MINISTERIO DE ENERGÍA Y MINAS
Resolución Directoral

Nº 307-2024-MINEM/DGAAM

Artículo 1°. - **APROBAR** la Declaración de Impacto Ambiental del proyecto de exploración minera "Valiente", presentada por **HANNAN RESOURCES PERU S.A.C.**, mediante expediente N° 3651751, a desarrollarse en el distrito de Daniel Alomía Robles, provincia de Leoncio Prado, departamento de Huánuco, de conformidad con las especificaciones técnicas indicadas en el Informe N°864-2024/MINEM-DGAAM-DEAM-DGAM, el cual como Anexo forma parte integrante de la presente Resolución.

7 EVALUACIÓN Y ELABORACIÓN DE OBSERVACIONES DE LA DGAAM

Figura N° 1.- Esquema del balance de agua industrial en el proyecto

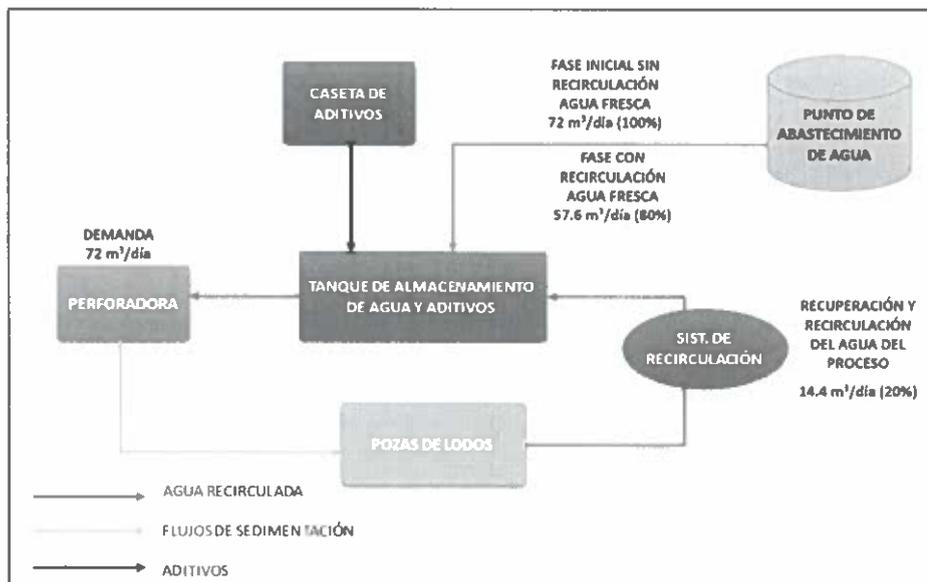
Observación N° 14. - En relación al ítem 2.7.6, Demanda de uso de agua, el titular debe presentar el balance de agua del proyecto, no limitándose únicamente al esquema de recirculación. En ese sentido, se requiere que se considere el sistema completo, desde la captación hasta la distribución, uso, re-uso y recirculación, indicando los flujos tanto de aguas frescas como de aguas recirculadas para cada etapa, tal como se describe en los Términos de Referencia para la Categoría I, aprobados mediante la Resolución Ministerial N° 108-2018-MEM/DM⁷.

Respuesta. - El titular señala que actualizó el ítem 2.7.6, en donde presenta los usos industrial y doméstico del agua, la recirculación y el balance de agua del proyecto.

Figura N° 2.- Ubicación Plataforma 13

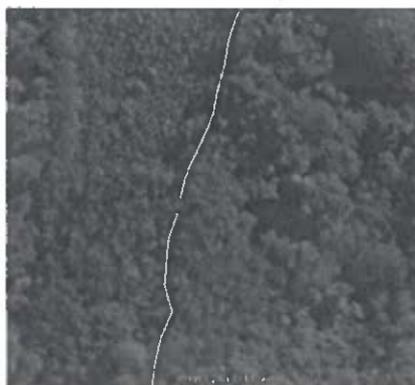
Observación N° 13. - En relación al ítem 2.7.2 Instalaciones de exploración e instalaciones auxiliares e ítem 2.7.3 Método o tipo de perforación, se advierte lo siguiente:

Respuesta. - El titular señala que se ha modificado la ubicación de las plataformas N° 5, N° 13, N° 25, N° 28, N° 34 y N° 37, de modo que no interceptan accesos existentes. Además, manifiesta que ello puede verificarse en los archivos KMZ de los componentes.

Figura N° 3.- Concentraciones de pH

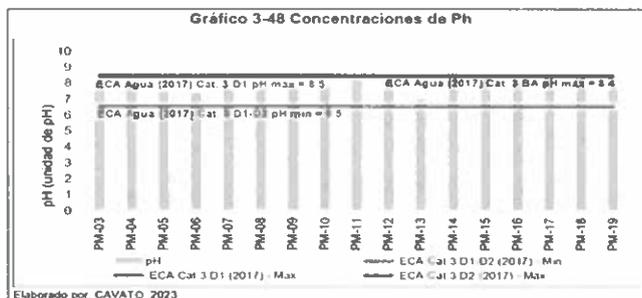
Observación N° 22. - En relación al Gráfico 3-48 Concentraciones de pH, el titular indica textualmente "ECA Agua (2017) Cat. 3 BA". En ese sentido, se solicita al titular que aclare a qué se refiere exactamente con "BA", ya que, según el Decreto Supremo N° 004-2017-MINAM, para la categoría 3 solo existen las subcategorías D1 (Riego de vegetales) y D2 (Bebida de animales).
